## 改善箇所説明図②

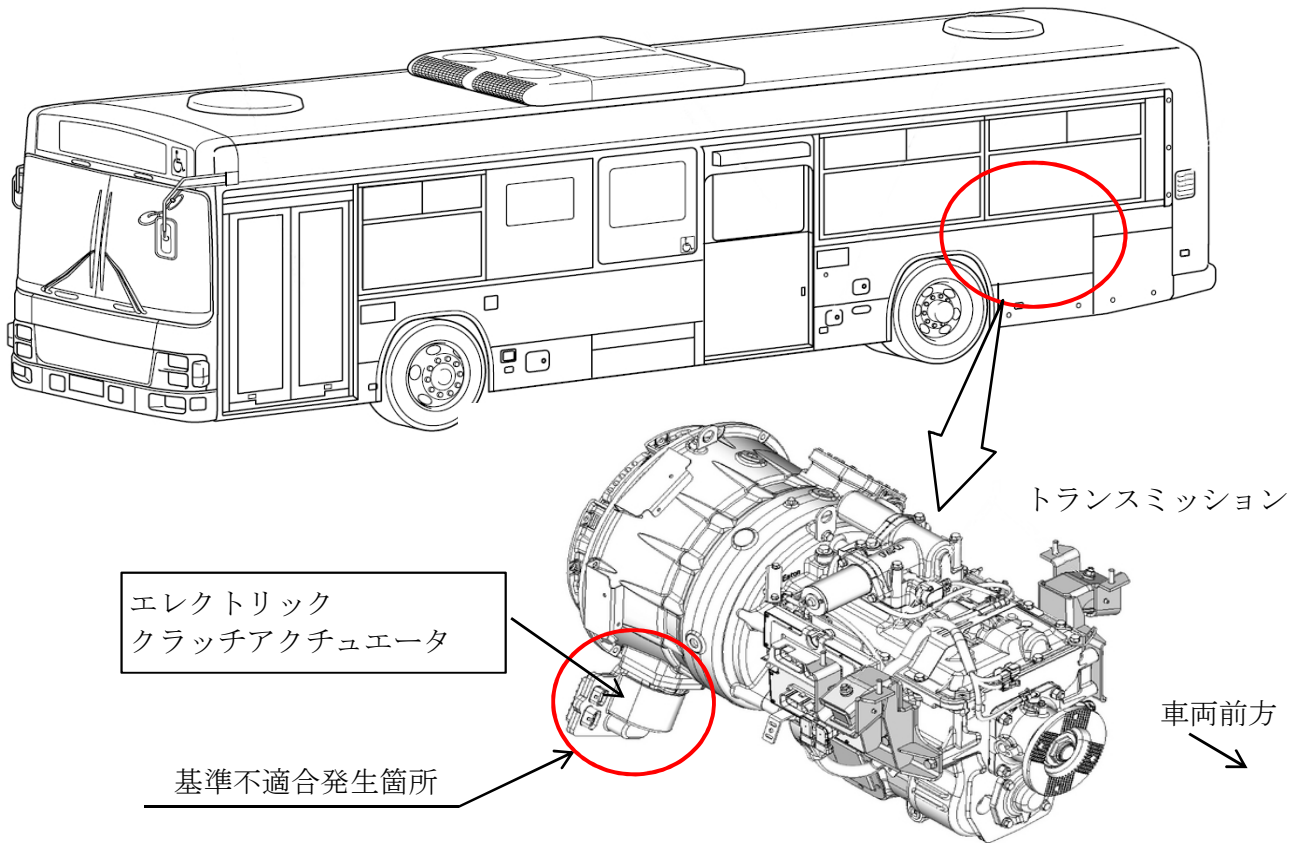
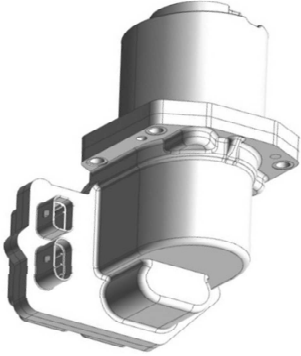
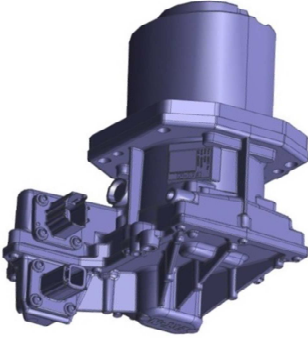
ハイブリッド仕様の路線バスにおいて、クラッチの作動を制御する電気クラッチアクチュエータの製造が不適切なため、内部制御基板が変形して取付けられているものがある。そのため、CPU端子はんだ部の熱膨張・収縮の繰り返しにより、当該はんだ部に亀裂が生じ、警告灯が点灯してフェールセーフモードとなり、クラッチの接断ができなくなり、最悪の場合、走行中エンストして走行不能となるおそれがある。

全車両、電気クラッチアクチュエータを対策品に交換する。

識別：運転者席左側ドア開口部のシリアルナンバープレート付近に、緑色シールを貼付する。
